FSN 72800751 Wersja: A

**PILNE – Informacje dotyczące bezpieczeństwa
Korekta urządzenia medycznego**

Mocowanie sufitowe interfejsu DVI do ciągłej fluoroskopii CT — Opcjonalny interfejs DVI mocowany na ramieniu systemu CCT — Zespół uchwytu monitora

Znaczne zużycie uchwytu monitora do fluoroskopii CCT zamontowanego na ramieniu zawieszenia

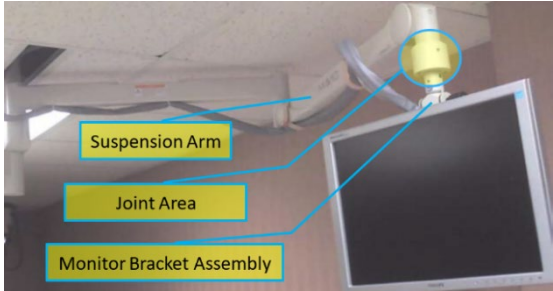
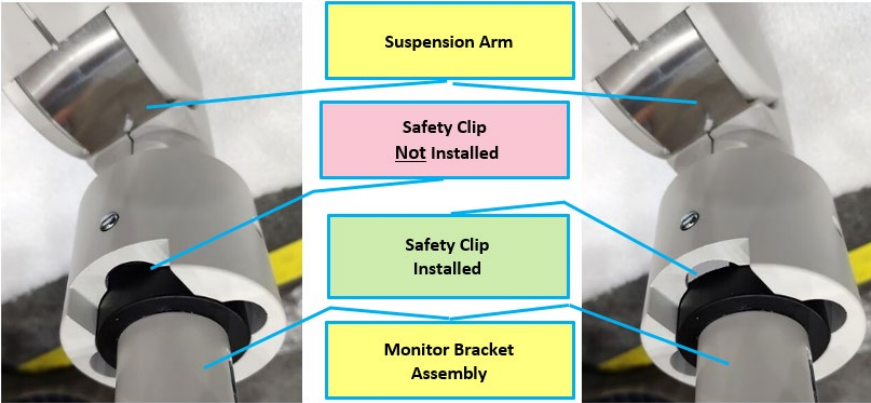
| OPIS PROBLEMU | Znaczne zużycie trzpienia w zespole uchwytu monitora, które nie zostanie na czas zauważone, może prowadzić do odłączenia się zespołu uchwytu monitora od ramienia zawieszenia. |

| <p>DZIAŁANIA, JAKIE POWINIEN PODJAĆ KLIENT/UŻYTKOWNIK</p> | <ul style="list-style-type: none"> Należy pamiętać o tym zagrożeniu w sytuacji, gdy zespół złącza znajdujący się pomiędzy zespołem uchwytu monitora a ramieniem zawieszenia sufitowe nie posiada zacisku bezpieczeństwa. Należy sprawdzić obszar złącza ramienia mocowania sufitowego interfejsu DVI do tomografii CCT (obszar w kółku na ilustracji po prawej stronie) i upewnić się, że zacisk bezpieczeństwa jest zamontowany (jak pokazano na ilustracjach poniżej). Na występowanie zagrożenia może wskazywać trudność z obróceniem monitora względem ramienia zawieszenia.   <p>(ciąg dalszy na następnej stronie)</p> |

| <p>DZIAŁANIA, JAKIE POWINIEN PODJAĆ KLIENT/UŻYTKOWNIK</p> | <p>(ciąg dalszy z poprzedniej strony)</p> <p>Aby uniknąć zagrożenia, po zaobserwowaniu podejrzanych objawów, należy podjąć następujące działania:</p> <ul style="list-style-type: none"> Zaprzestać użytkowania monitora umieszczonego na zawieszeniu do diagnostyki pacjentów. Odsunąć monitor od osób znajdujących się w pobliżu. Zlecić przeprowadzenie naprawy serwisowi firmy Philips. <p>Należy potwierdzić otrzymanie niniejszego zawiadomienia, wypełniając, podpisując i odsyłając na wskazany adres e-mail formularz zamieszczony na końcu zawiadomienia.</p> |
| <p>DZIAŁANIA ZAPLANOWANE PRZEZ FIRMĘ PHILIPS</p> | <p>Firma Philips przeprowadzi kontrolę systemów w ramach akcji naprawczej opatrzonej numerem FCO 72800751. Systemy, które nie przejdą kontroli, zostaną naprawione w ramach akcji naprawczej o numerze FCO 72800752.</p> |
